Regione Siciliana
Presidenza della Regione Siciliana
Autorità di Bacino del Distretto Idrografico della Sicilia

Aggiornamento del Piano Stralcio di Bacino
per l'Assetto Idrogeologico (P.A.I.)
(Art. 68 commi 4bis e 4 ter del D.Lgs. 3 Aprile 2006, n. 152 e ss. mm. ii.)

Delibera n. 235 del 17/06/2025

RELAZIONE
COMUNE DI MESSINA

Fig. 19 – Modifiche definite con lo studio della pratica 19

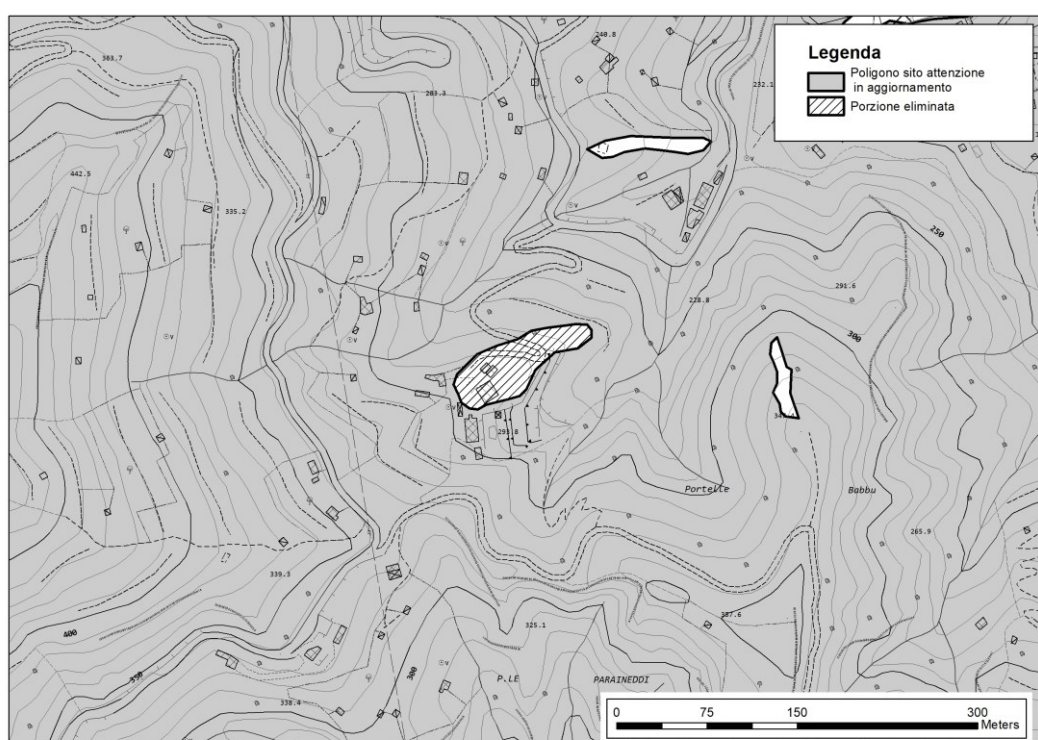
raffronto con le cartografie relative ai punti di innesco ad elevata e molto elevata suscettibilità alle colate rapide, individuate con lo studio ENEA del 2013 nel territorio comunale di Messina. In particolare il geologo evidenzia che la condizione morfologica del sito, molto prossimo ad un'area pianeggiante, risulterebbe soggetto alle colate rapide solo nel versante oggetto delle sistemazioni con muri in c.a. e a gravità.

La sistemazione andrebbe a migliorare le condizioni preesistenti dove alcuni muretti a secco risultano oggi crollati in più punti. Tra l'altro, gran parte dei punti di innesco sono risultati coincidenti con l'andamento ed il posizionamento dei muri a secco che con il progetto risulteranno maggiormente efficaci contro la possibilità di coinvolgimento del versante dai fenomeni di colamento rapido.

Lo studio ha quindi dimostrato che la posizione morfologica, le preesistenze dei muri a secco e le modifiche di miglioramento della sistemazione progettata per il versante, escludono la possibilità che una colata rapida possa determinare un rischio per le stesse opere o per la strada di accesso.

La modifica del sito di attenzione è rappresentato in figura 19.

Pratica n. 20 – Località San Saba

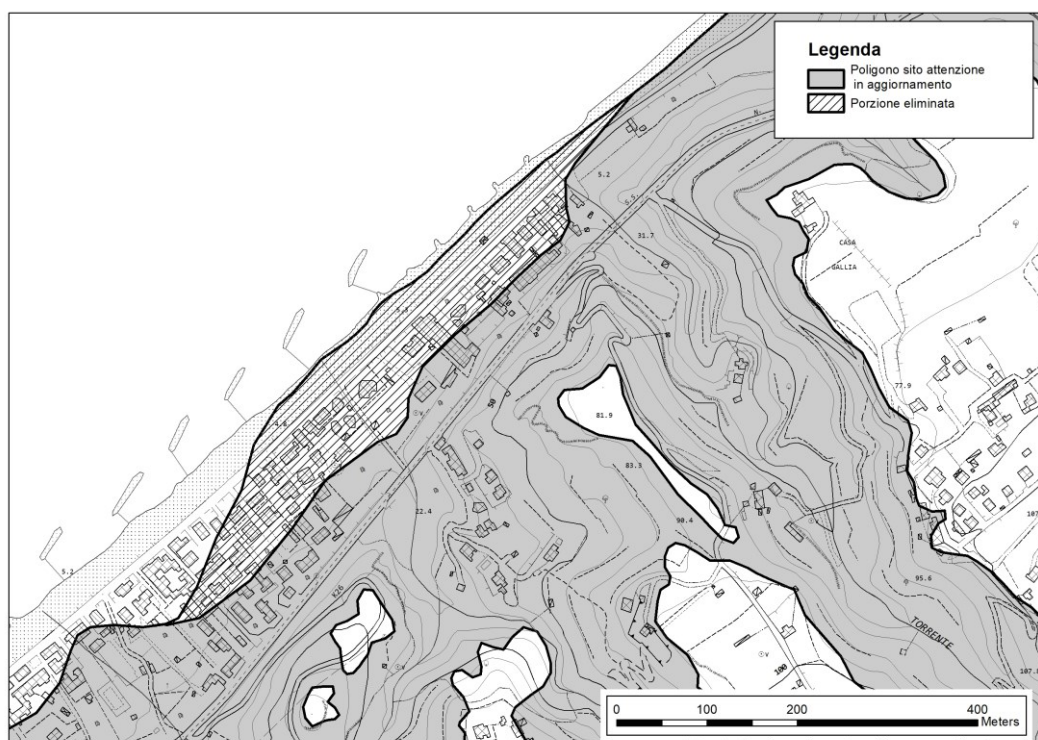
Lo studio geomorfologico effettuato dal Geologo, risulta completo per le fasi di analisi e caratterizzazione dell'area e opera una simulazione della colata con l'utilizzo di un software specifico (RAMMS – modulo colate rapide), su di un versante caratterizzato dalla presenza di una stradella e di alcuni muri. Tra la base del versante ed il fabbricato in esame, sono presenti elementi della viabilità statale (SS113) e una serie di fabbricati a schiera.

Con la nota prot. n. 4556 del 22/02/2024, questa Autorità ha richiesto di dettagliare la zona di arresto della colata simulata, al fine di comprendere i rapporti tra lo studio della pericolosità e gli effetti in termini di vulnerabilità degli ostacoli individuati.

Le considerazioni illustrate dallo studio hanno permesso di individuare le correzioni del limite del sito di attenzione come illustrate nel seguente stralcio di figura 20.

Fig. 21 – Modifiche definite con lo studio della pratica 21

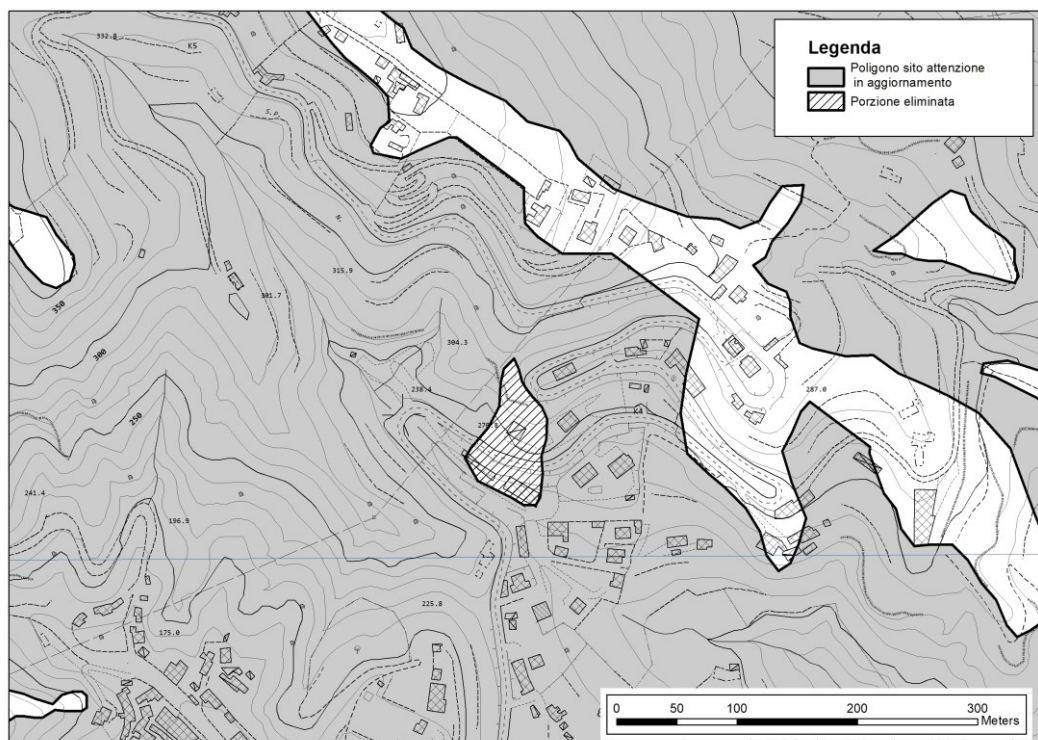
Lo studio del versante a monte del sito oggetto di concessione edilizia, ha dimostrato che la posizione morfologica e la distanza dalle aree sorgente delle potenziali colate, esclude la possibilità che una colata rapida possa determinare un rischio per il fabbricato oggetto dello studio, al netto della possibilità di interferenza con lo spazio presente a nord ovest del sito, accanto alla sistemazione terrazzata, luogo oggetto della specifica prescrizione di cui sopra lungo il confine.

La modifica è illustrata in figura 21.

Fig. 22 – Modifiche definite con lo studio della pratica 22

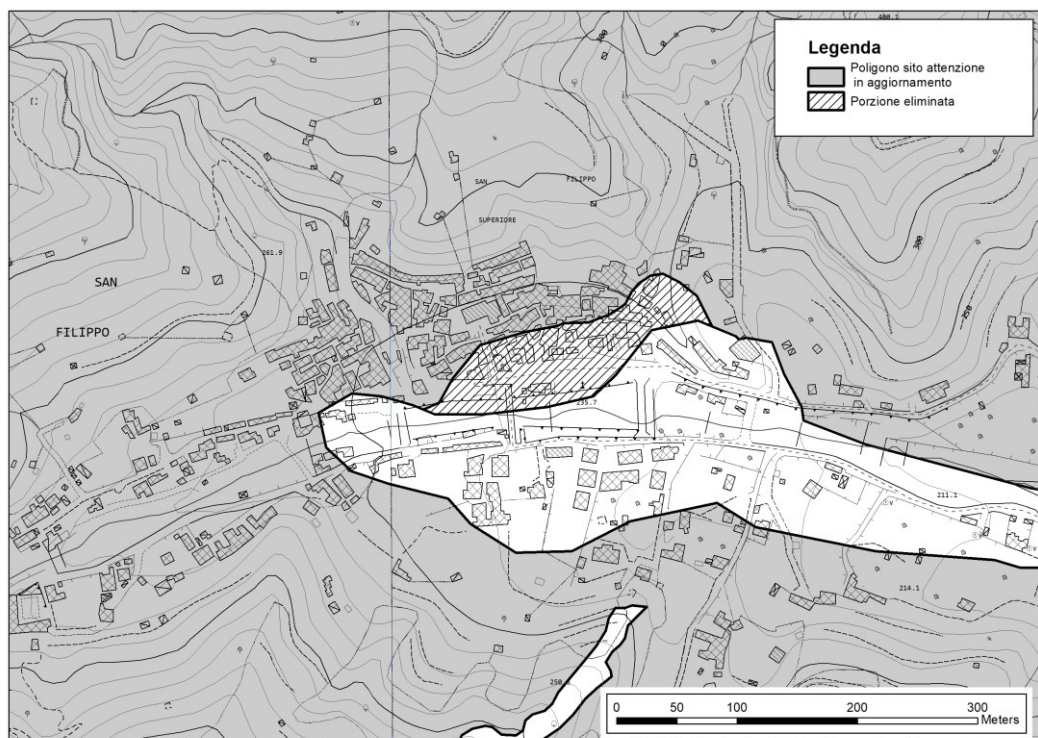
Nelle conclusioni dello studio, si attesta che il sito di progetto per la sua posizione rispetto alla morfologia ed all'edificato che lo separa dal basso versante non può essere soggetto a fenomeni di colata. Le aree di innesco proiettate in direzione del sito (secondo le linee di livello), sono sparse e poco addensate.

In base ai risultati dedotti dallo studio allegato alla pratica di compatibilità geomorfologica, è stato possibile effettuare la variazione del limite del sito di attenzione come illustrato in figura 22.

Fig. 23 – Modifiche e delimitazione area interessata dagli interventi di mitigazione del rischio definite con lo studio della pratica 23

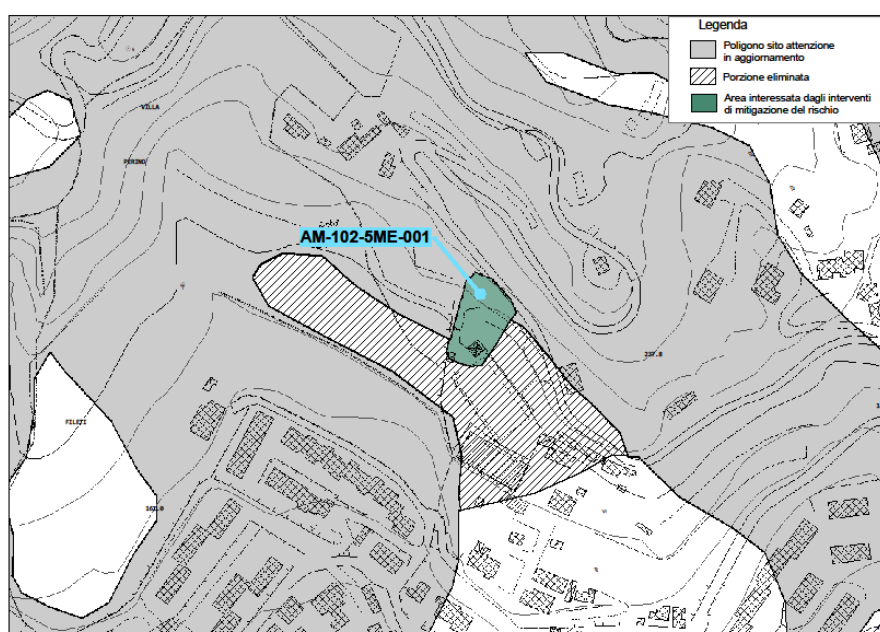
Gli studi presentati hanno permesso, oltre la modifica al poligono del sito di attenzione, di inserire nel presente aggiornamento una “*Area interessata dagli interventi di mitigazione del rischio*” a seguito della realizzazione di interventi di mitigazione del rischio.

In particolare il sito di interesse, limitatamente all'area identificata dall'intervento eseguito ai fini della mitigazione del rischio da colata rapida dei versanti a monte dell'impianto sportivo Sporting Center Tremonti srl, viene identificata come "*Area interessata dagli interventi di mitigazione del rischio*" e contraddistinta dalla sigla AM-083-7SL-001.

Nel seguente stralcio cartografico (ingrandimento della C.T.R. 588150 in scala 1:10.000) di figura 23 viene illustrata la modifica del limite del poligono del sito di attenzione e l'area interessata dagli interventi di mitigazione del rischio.
